Opinia Nr 007704

Wyników przeprowadzonych oględzin - ekspertyzy urządzeń grzewczo-kominowych

w budynku przy ul. Dubois nr 4/3 w Dąbrowieku
dotycząca urządzeń grzewczo-kominowych używanych przez
B.O.K. Biały Kamień

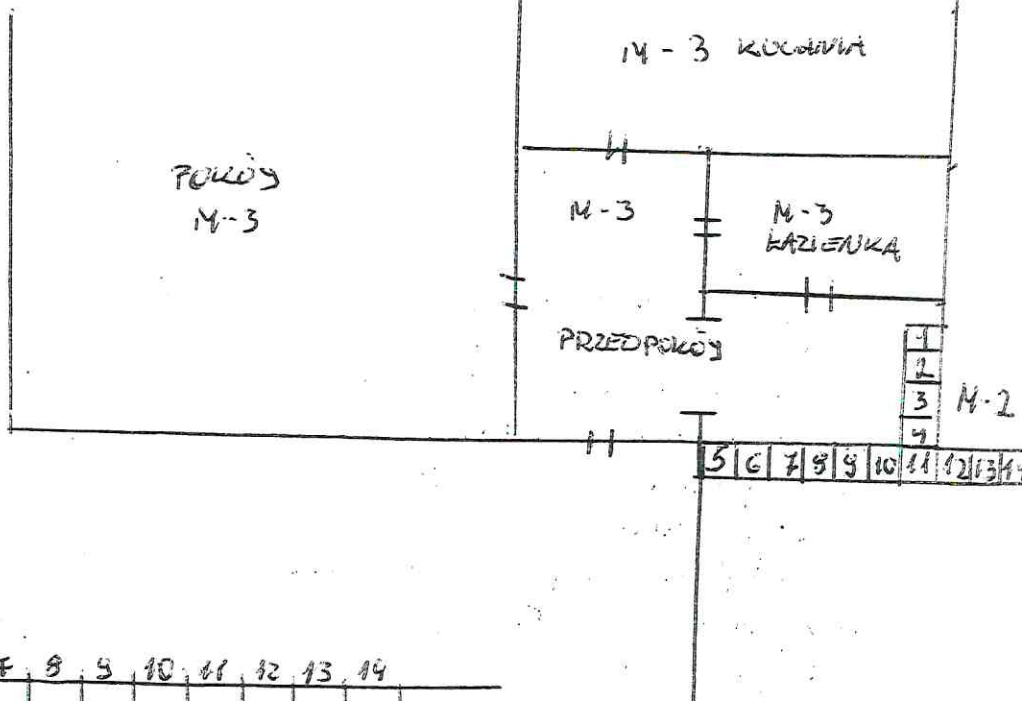
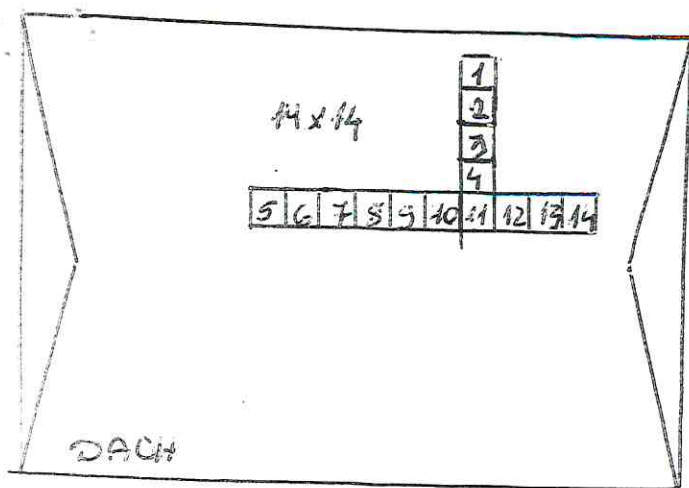
1. Piec kominowy nr 2 może być przeznaczony dla pieca
Otar - piec istniejący
2. Wentylacja wywiewna powieszczona z piecem CO istniejąca
prawidłowa, w przewodzie nr 7. Wentylacje nawiewną dla
CO wykonać z zewnętrz budynku - istniejąca z kominu
niepewniłowa
3. Wentylacje wywiewną kuchni i łazienki wykonać wg obowiązujących
przepisów - projektu. Alternatywnie wentylacje wywiewną, łazienki
można podłączyć do przewodu nr 10. Podłączenie wykonać
leżakiem z wentylem
4. Dla prawidłowego funkcjonowania urządzeń kominowych zapewnić
napływ powietrza z zewnątrz poprzez uprządkowanie okien
